Construction de quatre maisons d'habitation

Permis d'Urbanisme

PU 23/072

Approuvé par le Collège Communal
en sa séance du 03/06/2024
La Directrice générale, Le Bourgmestre

Habitations 1 & 2 Façade Arrière 1:50

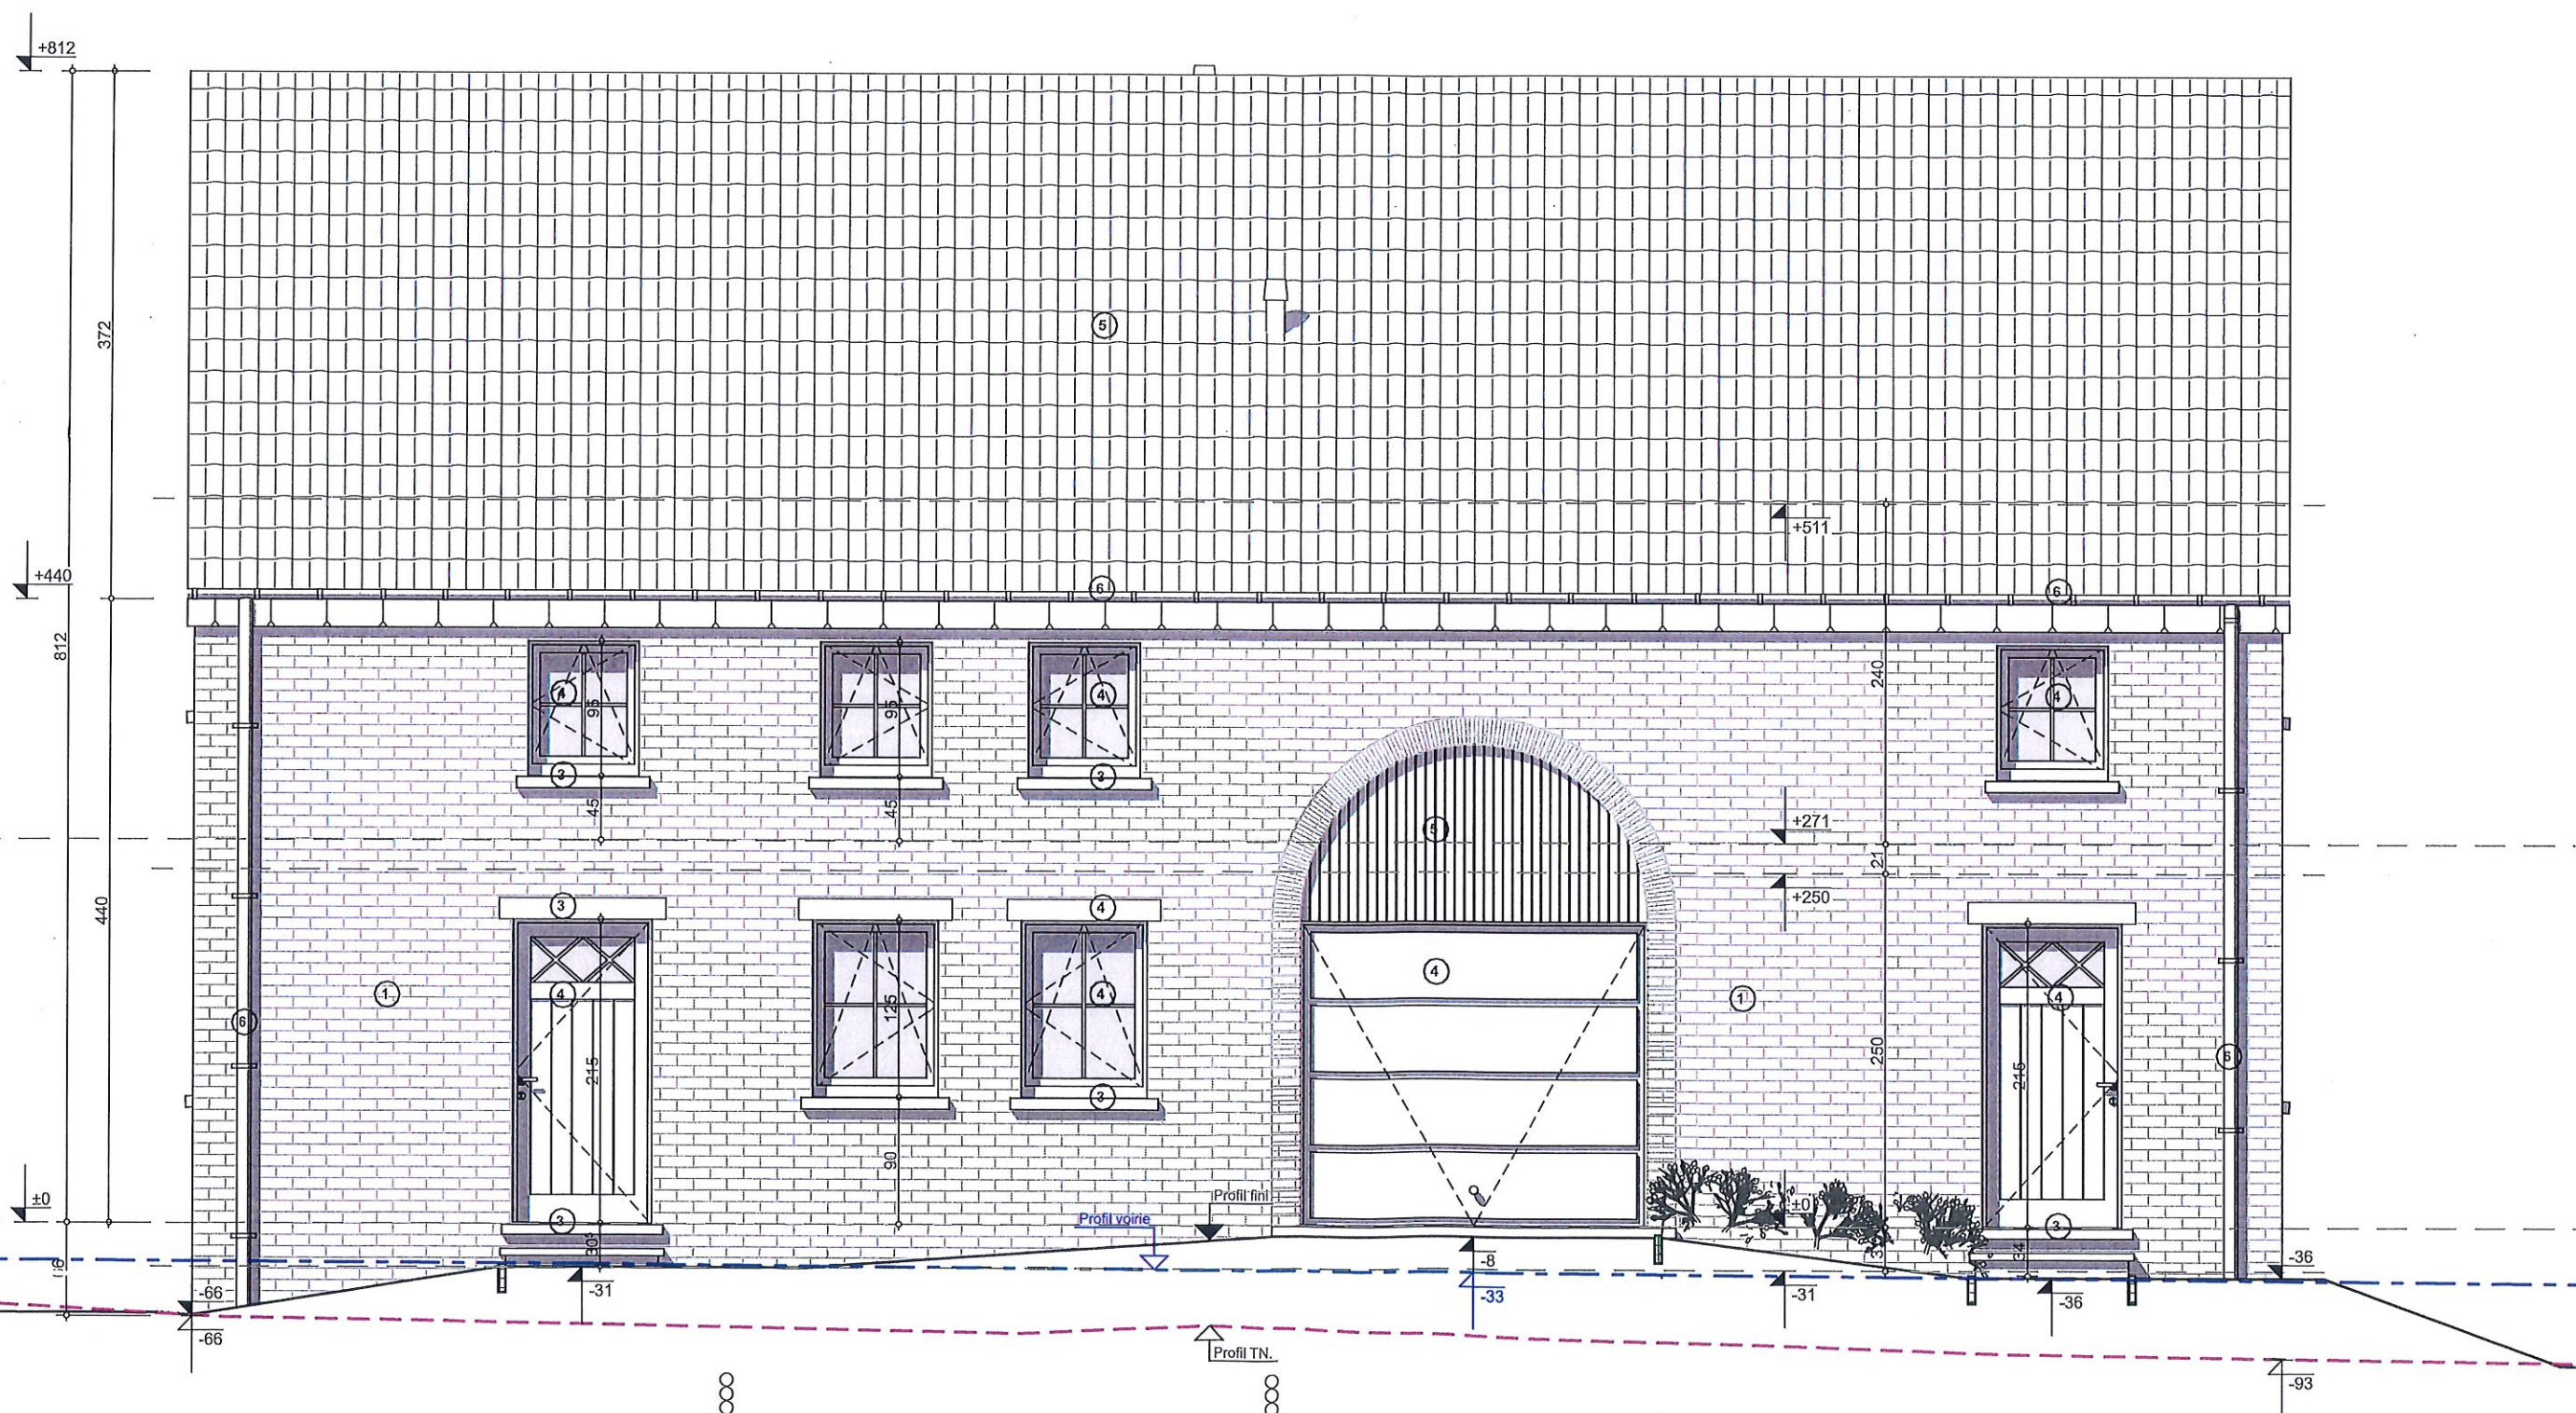
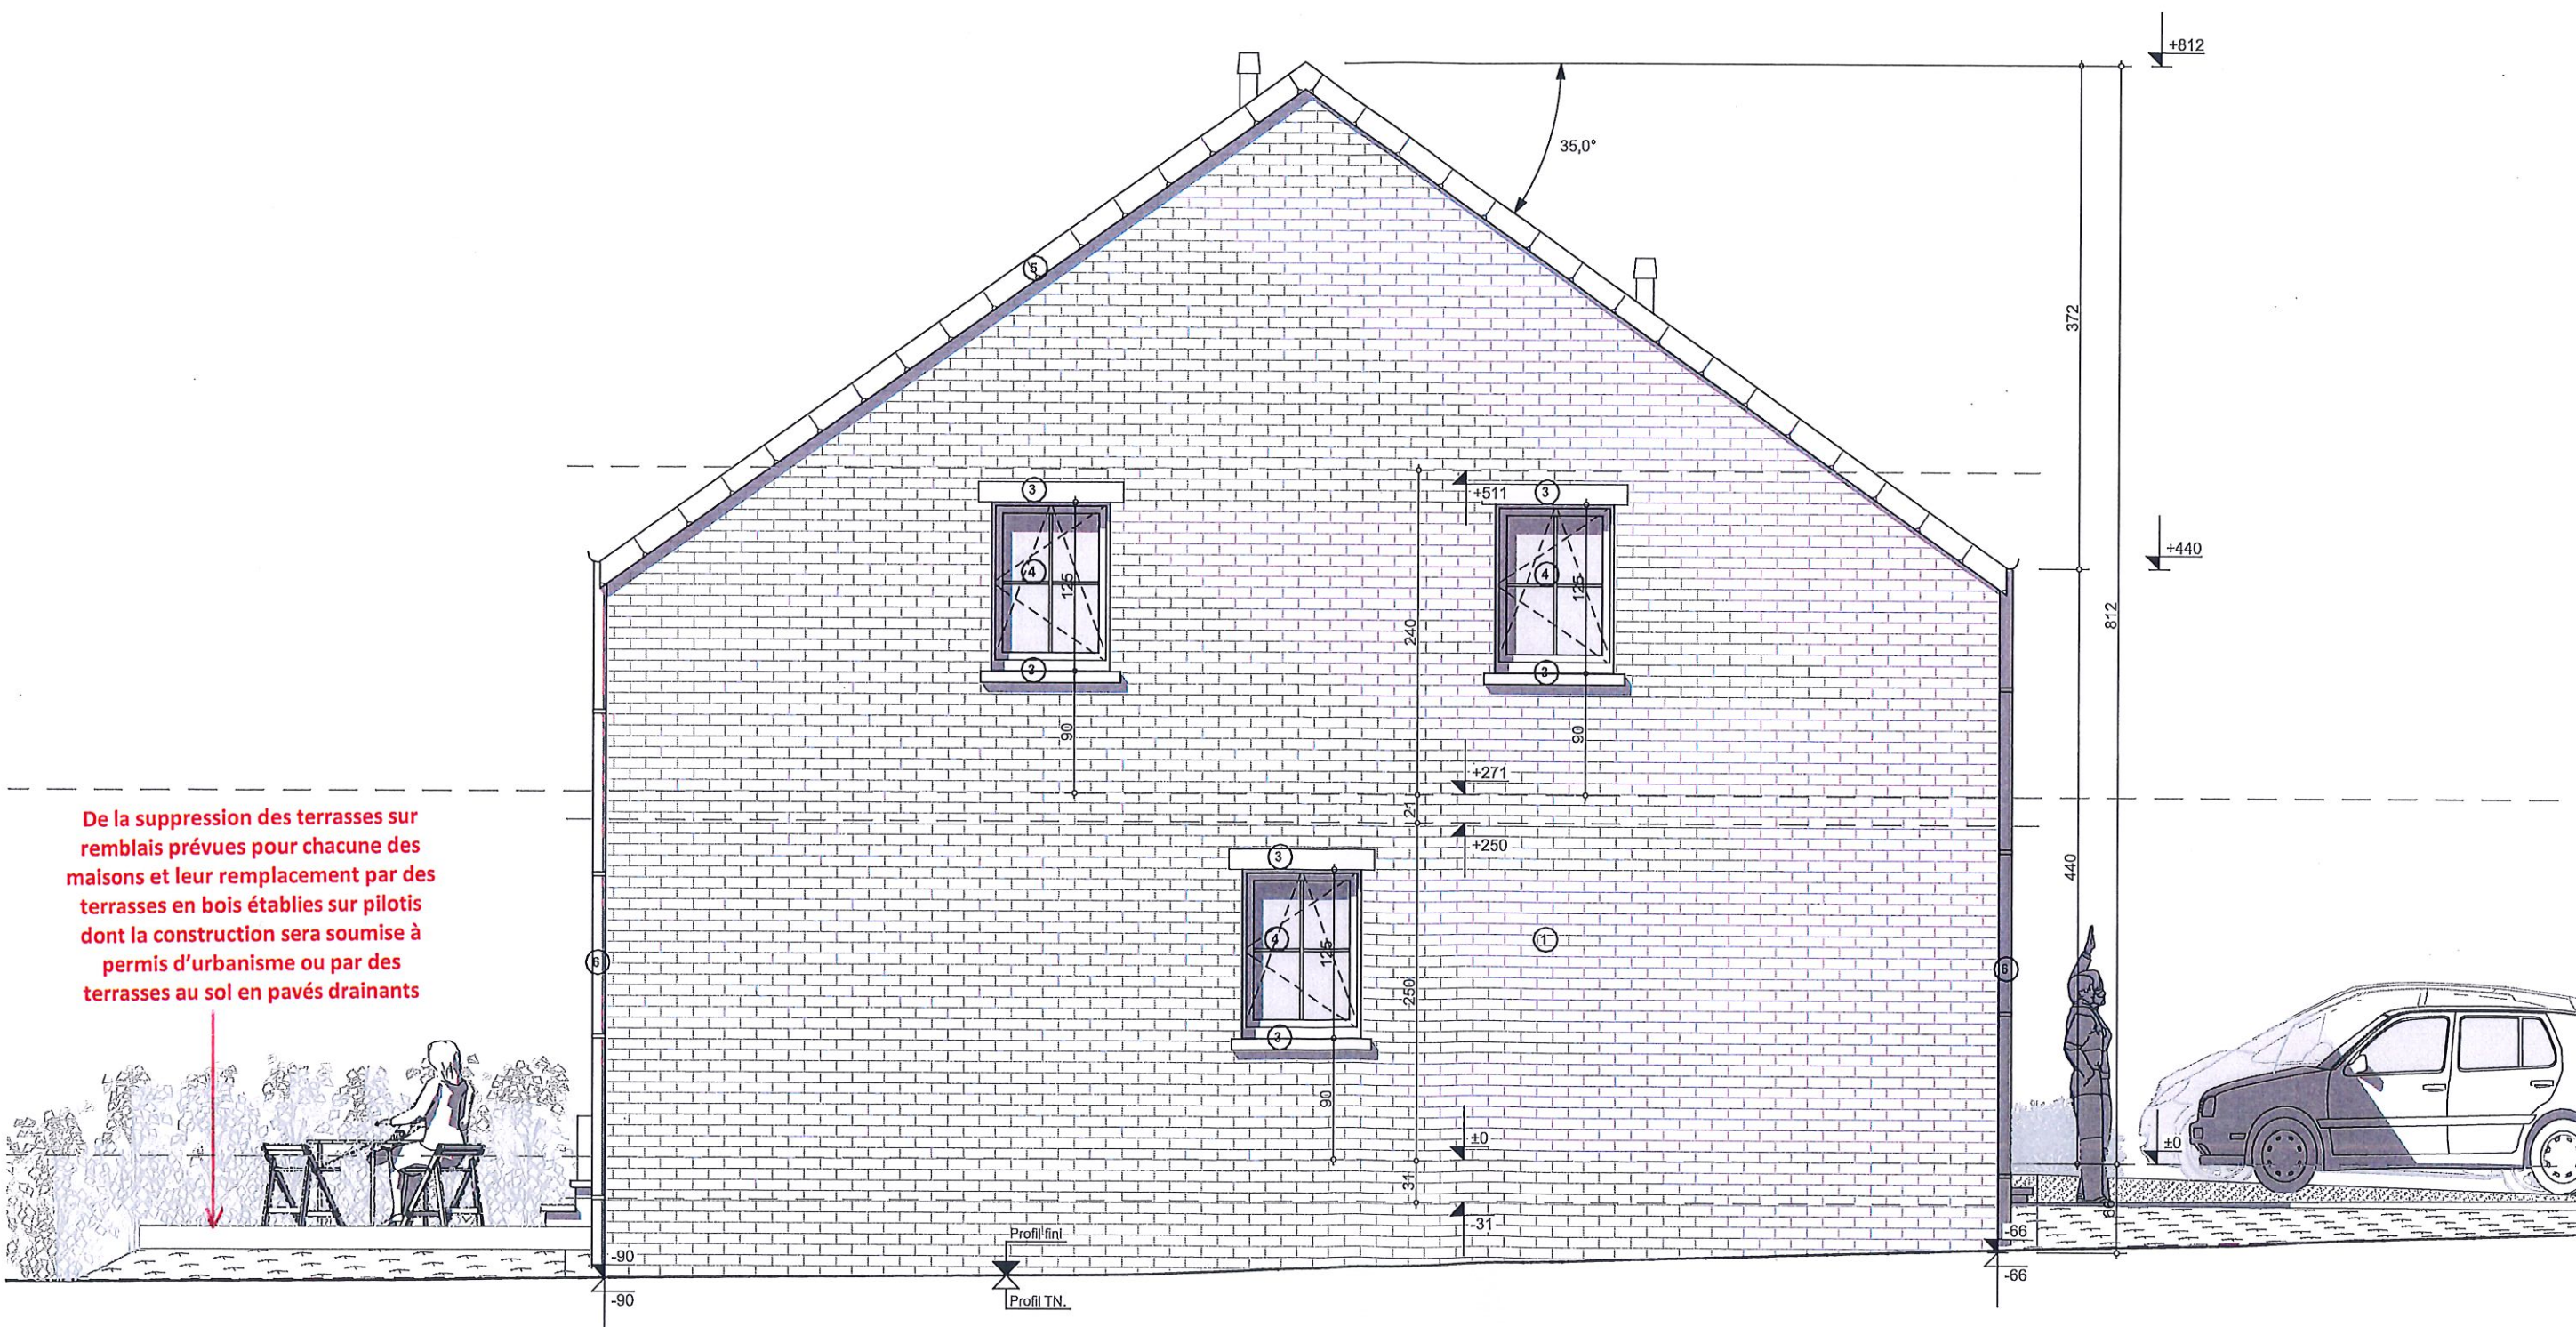
Sécurisation des baies d'étage à prévoir contre les risques de chutes (la pose de balustrades ou garde-corps ne pourra être exécutée qu'après obtention d'un permis spécifique ceux-ci ne figurant pas à la présente demande)

Sécurisation des baies d'étage à prévoir contre les risques de chutes (la pose de balustrades ou garde-corps ne pourra être exécutée qu'après obtention d'un permis spécifique ceux-ci ne figurant pas à la présente demande)

De la suppression des terrasses sur remblais prévues pour chacune des maisons et leur remplacement par des terrasses en bois établies sur pilotis dont la construction sera soumise à permis d'urbanisme ou par des terrasses au sol en pavés drainants
